**浜岡原子力発電所
原子炉施設保安規定変更認可申請書
審査資料**

その他の条文変更について

令和2年5月18日

中部電力株式会社

○定事検のプロセスフロー

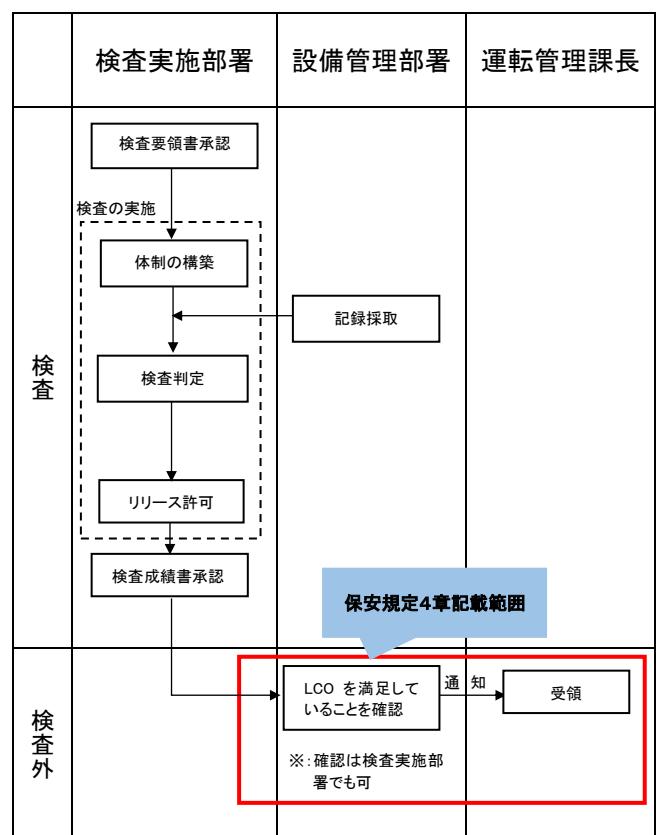
サーベイランスでは、従来の定期検査時に確認する事項として、一部「検査を実施する」旨の記載があり、サーベイランスと定期事業者検査(以下「定事検」という。)を兼ねた記載となっている箇所がある。

定事検については、第106条の5(定期事業者検査の実施)に規定し、第4章においては、第11条に記載のとおり、サーベイランス行為のみが明確化されるよう、記載の適正化を行う。

具体的には、以下の一部の条文について、「検査を実施する」旨の記載を「検査結果を確認する」旨、記載の適正化を行うこととする。
